**ODPOWIEDZI NA PYTANIA WYKONAWCÓW  
I MODYFIKACJA WARUNKÓW ZAMÓWIENIA**

Sygnatura postępowania: **1400/DW00/ZT/KZ/2018/0000091749**

**Dotyczy postępowania pn.:** „Wykonanie systemów CCTV i KD na obiektach ENEA Wytwarzanie w Świerżach Górnych”

Szkic tablicy synoptycznej na bloku nr 9

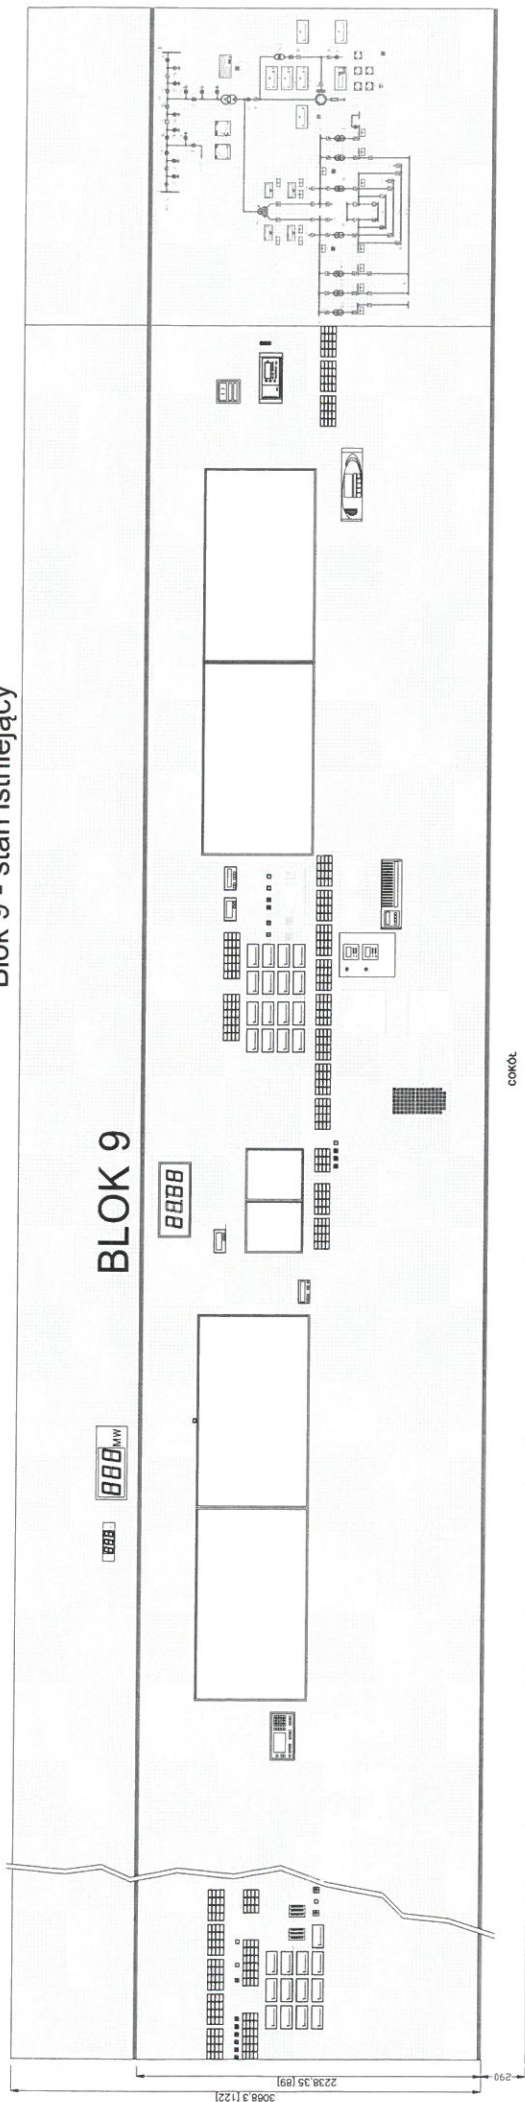
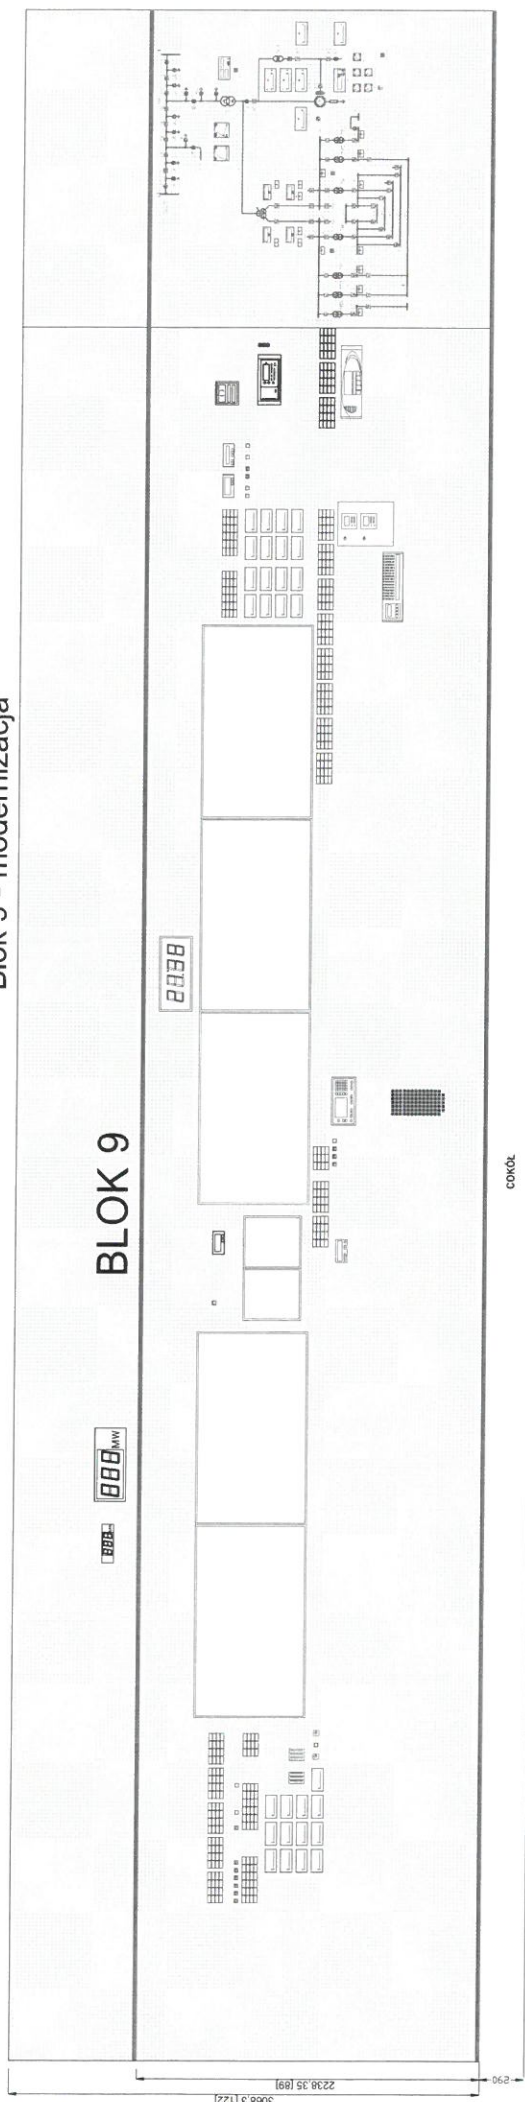
| Lp. | Przed zmianą                                                                                                                                                                                                                                                                                            | Po zmianie                                                                                                                                                                                                                                                                                                                                                        |
|-----|---------------------------------------------------------------------------------------------------------------------------------------------------------------------------------------------------------------------------------------------------------------------------------------------------------|-------------------------------------------------------------------------------------------------------------------------------------------------------------------------------------------------------------------------------------------------------------------------------------------------------------------------------------------------------------------|
| 1   | <p><b>Rozdział II SZCZEGÓŁOWY OPIS PRZEDMIOTU ZAMÓWIENIA</b></p> <p><b>Ust. 1 pkt 10 ppkt 13</b></p> <p>Zainstalować monitor NEC P554 MultiSync na tablicy synoptycznej w nastawnik blok nr 9. W tym celu należy przenieść kolizyjne urządzenia. Szczegóły zostaną przedstawione na wizji lokalnej:</p> | <p><b>Rozdział II SZCZEGÓŁOWY OPIS PRZEDMIOTU ZAMÓWIENIA</b></p> <p><b>Ust. 1 pkt 10 ppkt 13</b></p> <p>Zainstalować monitor NEC P554 MultiSync na tablicy synoptycznej w nastawni blok nr 9. W tym celu należy przenieść kolizyjne urządzenia wg następującego zakresu:</p> <ul style="list-style-type: none"> <li>Przełożenie 5 sztuk kaset aparatów</li> </ul> |

|  | <p>pomiarowych, włącznie z wymianą okablowania 5sz x12x0,34 - dł 1 szt ok 25mb.</p> <ul style="list-style-type: none"> <li>• Przełożenie 5 szt kaset UBOB, włącznie z wymianą okablowania 5sz x12x0,34 - dł 1 szt ok 25mb.</li> <li>• Przełożenie 13 sz poziomowskazów analogowych, włącznie z wymianą okablowania 13sz x10x0,5 – 25 mb.</li> <li>• Przełożenie 2 sz poziomowskazów na listwie LPM, włącznie z wymianą okablowania 2sz x10x0,5 – 30mb.</li> <li>• Przełożenie 3 sz przełączników, włącznie z wymianą okablowania 3sz x 16x0,5 – 28mb.</li> <li>• Przełożenie ETMT1 IASE włącznie przełożeniem okablowania 3 kable x 4x0,5 – 30 mb.</li> <li>• Przełożenie PS.176 IASE włącznie przełożeniem okablowania 2 kable 4x0,5 – 30 mb.</li> <li>• Przełożenie PMU temp. włącznie przełożeniem okablowania 2 kable 4x0,5 – 30 mb.</li> <li>• Przełożenie 4 sz przycisków wraz z przełożeniem kabli 4x0,5 - 30 mb.</li> <li>• Przełożenie 2 sz kaset UBOP wraz z położeniem kabli 4 szt 12x0,5 po 25mb.</li> <li>• Przełożenie PS176 IASE wraz z przełożeniem kabli 2szt 6x0,5 po 25 mb.</li> <li>• Przełożenie 16 sz wskaźników analogowych wraz z przełożeniem kabli 16 szt x 16x0,5.</li> <li>• Przełożenie 6 sz przycisków wraz z przełożeniem kabli 6 szt x4x0,5.</li> <li>• Przełożenie 8 sz kaset włączenie z wymianą okablowania 8sz x12x0,34 dł ok 30mb.</li> <li>• Przełożenie 3 sz aparatów pomiarowych czystości wodoru, wraz z przełożeniem okablowania 3sz x10x0,35 .</li> <li>• Przełożenie czujników wodoru MV52 wraz z przełożeniem okablowania 8 szt x10x0,35.</li> <li>• Przełożenie rejestratora zakłóceń, wraz z przełożeniem istniejącego okablowania .</li> <li>• Zmiana lokalizacji instalacji monitorów NEC 55" w ilości 4 szt, plus montaż dodatkowego monitora .</li> </ul> <p>Docelowa lokalizacja wszystkich przekładanych elementów winna być zgodna z załączonym szkicem</p> |
